Información *técnica*

Correa de distribución CT 881 K2/K4 tomando como ejemplo el Ford 1,25 16V/ 1,4 16 V/ 1,6 16 V - Diversos modelos a partir de 4/97

Fig. 1
Diseño de rodillo anterior

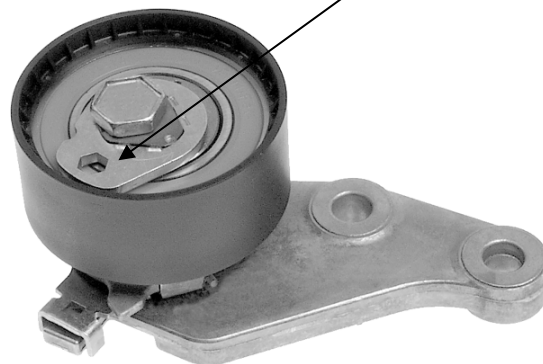
El rodillo tensor suministrado en el kit es diferente al montado en el vehículo (ajuste de la excéntrica por medio de una llave Allen hasta alinear el indicador)

Según datos del fabricante, al cambiar la correa debe montarse la nueva versión en lugar de la antigua.

La nueva versión viene dotada de un pasador premontado y puede colocarse directamente. Tras el montaje de todos los componentes se retira el pasador de seguridad y la tensión se ajusta automáticamente.
